# 新竹縣政府工程查核代表照片表

工程名稱：竹北市勝利國中校舍興建工程

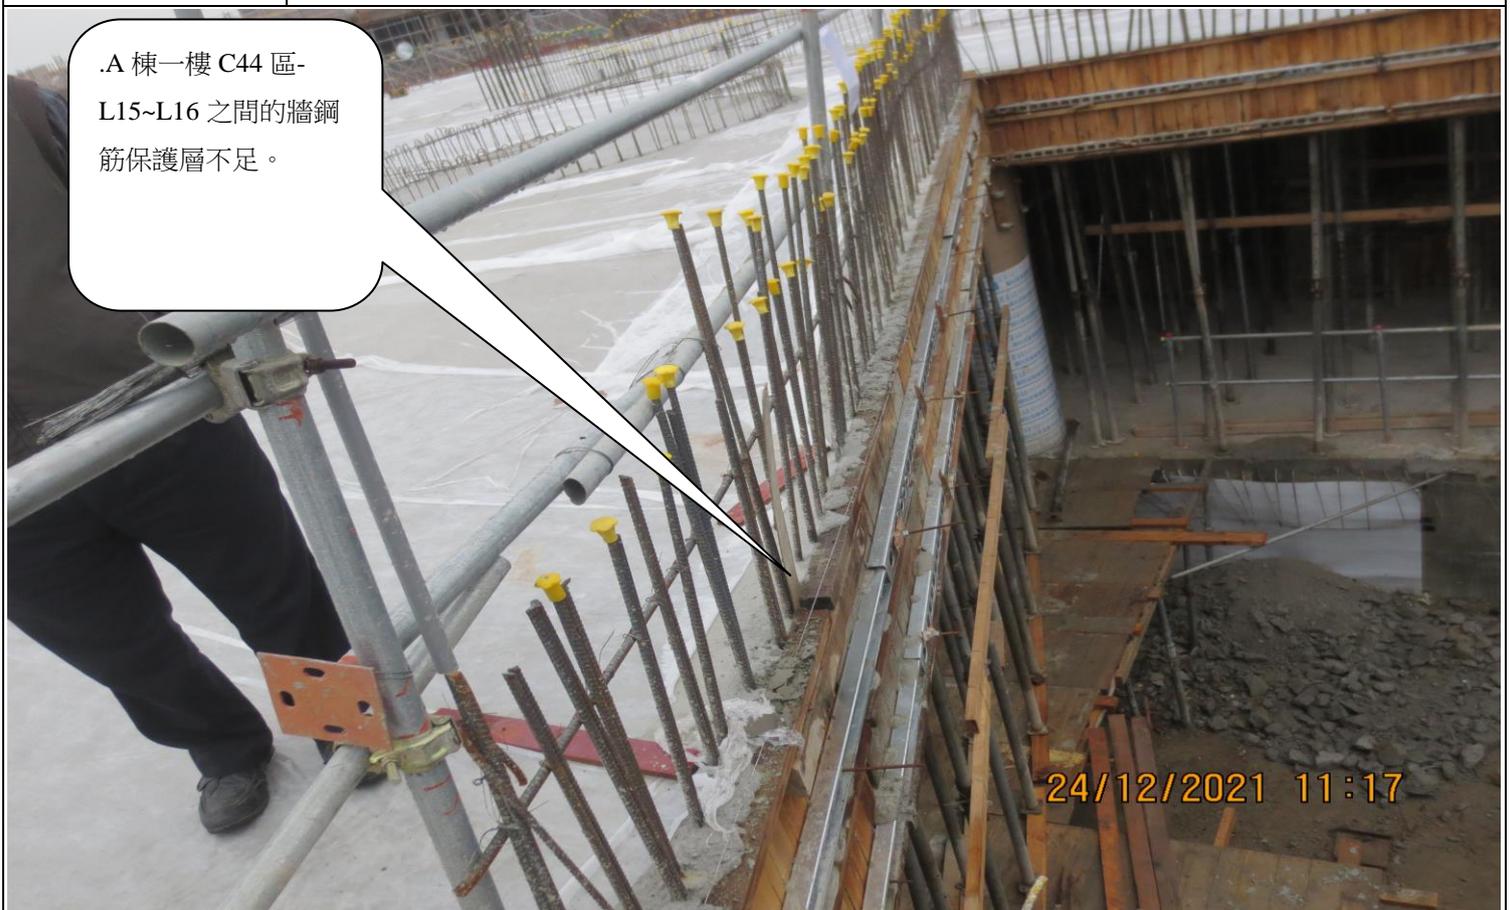
B 棟一樓部分方柱，  
包括 C30 區之 C65 號  
外柱，垂直鋼筋配置  
間距大小不一不符規  
定。

B 棟一樓部分方柱，包括 C30 區之 C65 號外柱，垂直鋼筋配置間距大小不一不符規定。

.A 棟一樓 C44 區-  
L15~L16 之間的牆鋼  
筋保護層不足。

.A 棟一樓 C44 區- L15~L16 之間的牆鋼筋保護層不足。

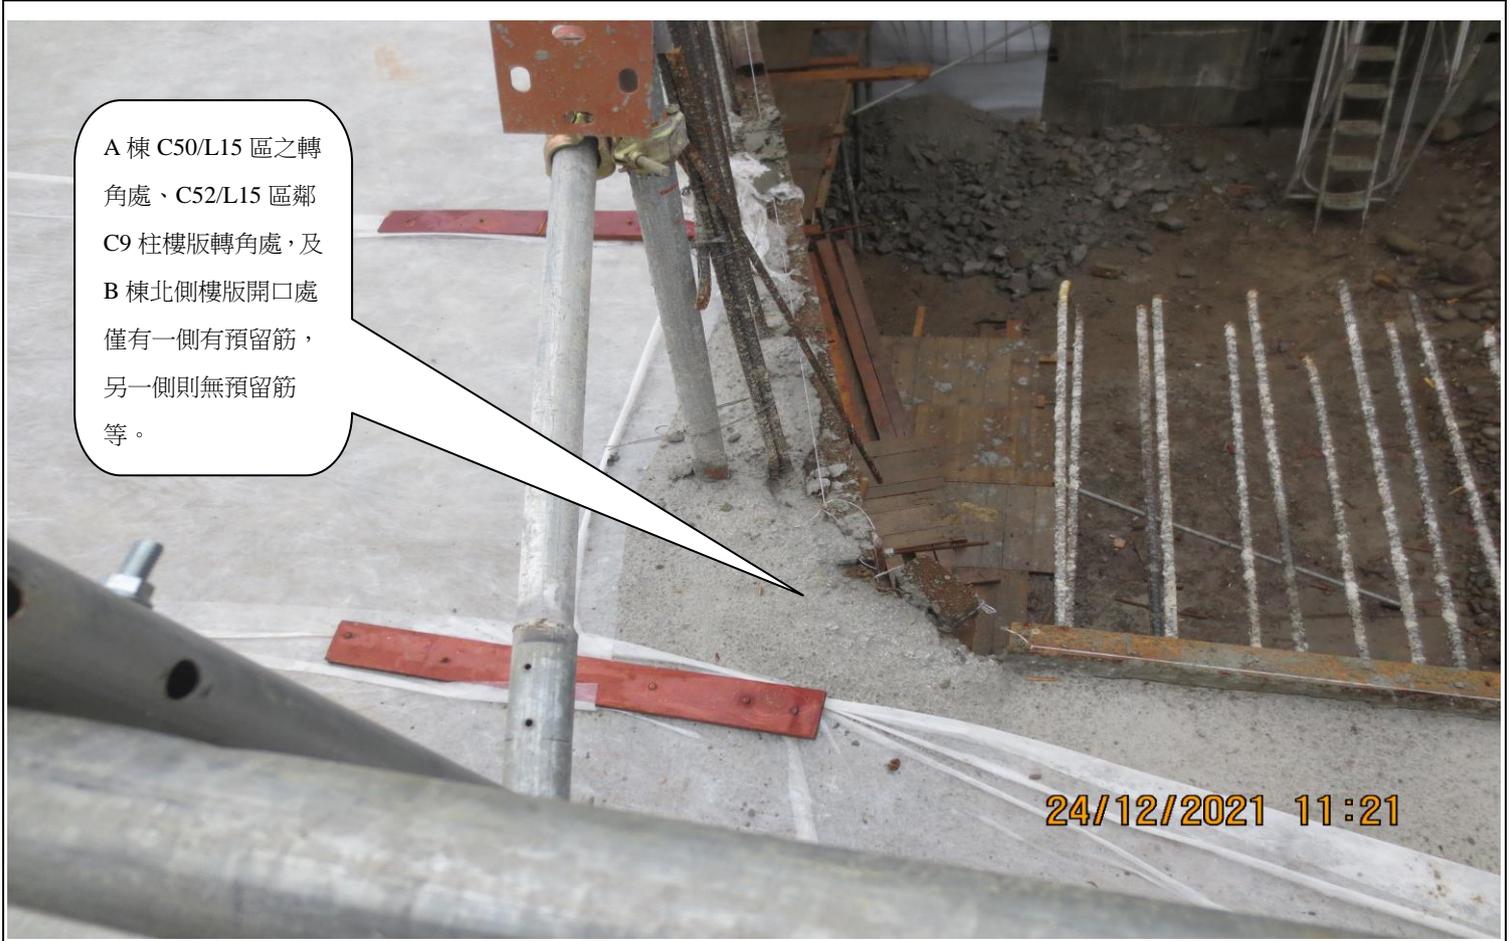
部分樓版預留筋有不足情形，包括 A 棟 C50/L15 區之轉角處、C52/L15 區鄰 C9 柱樓版轉角處，及 B 棟北側樓版開口處僅有一側有預留筋，另一側則無預留筋等。

A 棟一樓方柱 C46 之 C22 號內柱之垂直主筋籠放樣目視有偏斜情形。

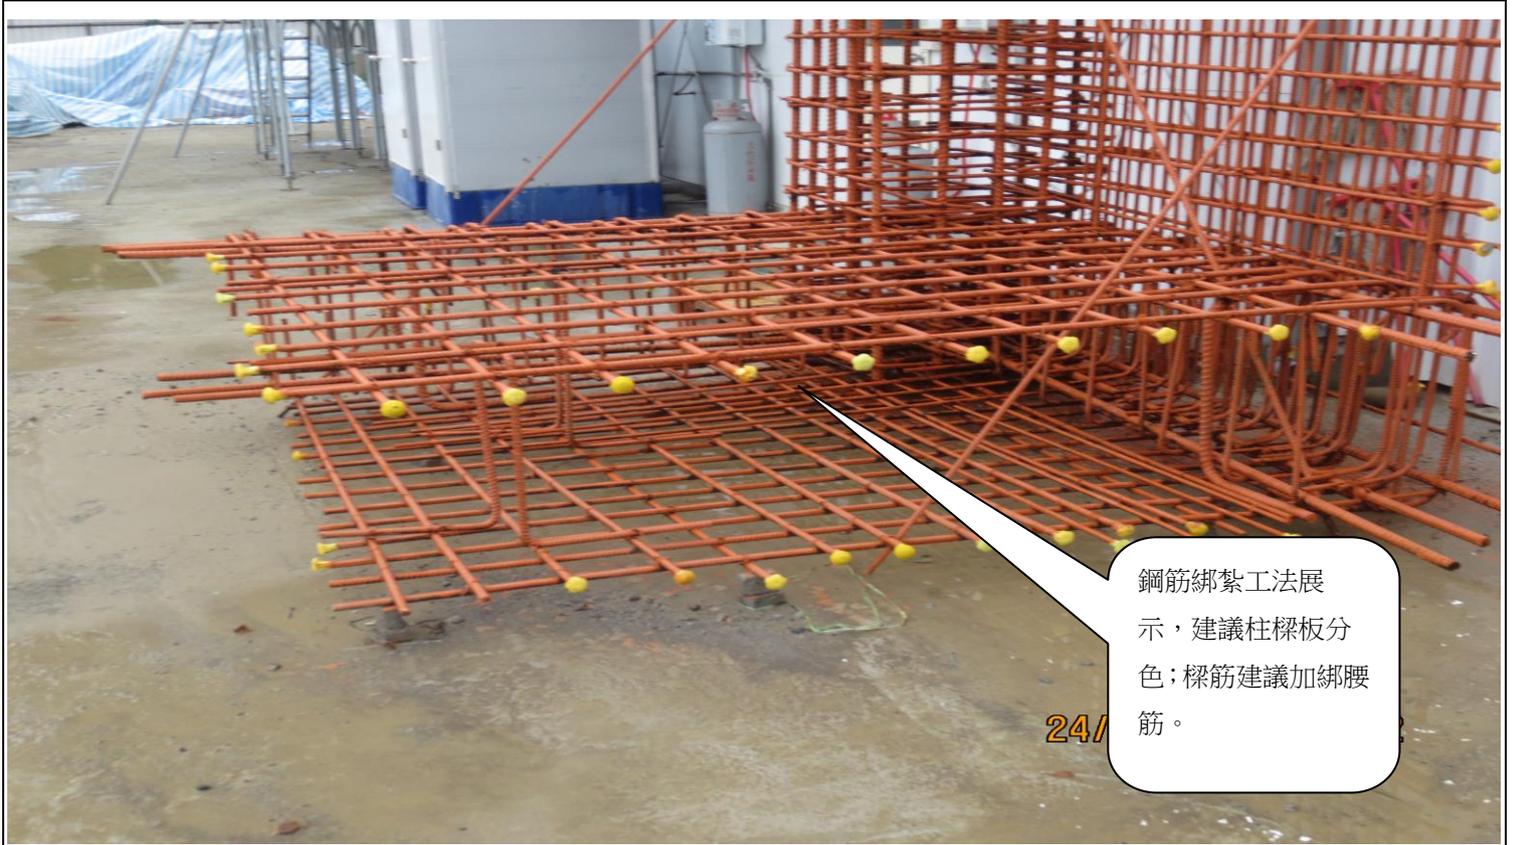
上下扶梯之上端進口墊板，於行走方向之長度不足且墊板未充分固定。

有一處混凝土樓梯階之寬度不符合設計寬度。

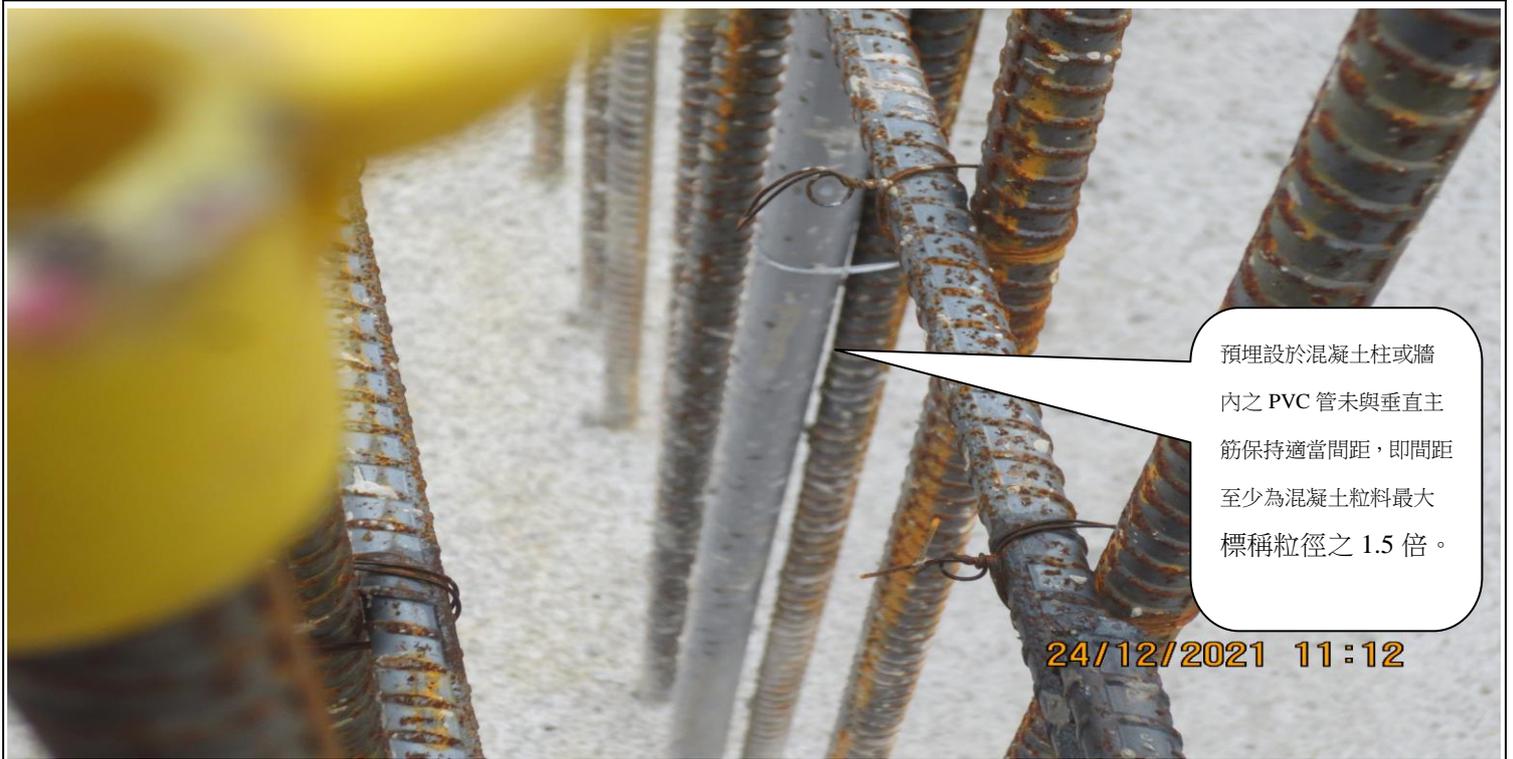
預埋設於混凝土柱或牆內之 PVC 管未與垂直主筋保持適當間距，即間距至少為混凝土粒料最大標稱粒徑之 1.5 倍。

預埋設於混凝土柱或牆內之 PVC 管未與垂直主筋保持適當間距，即間距至少為混凝土粒料最大標稱粒徑之 1.5 倍。

模板施工窗台或開口，未預留灌漿孔，易導致灌漿量不足。

模板施工窗台或開口，未預留灌漿孔，易導致灌漿量不足。
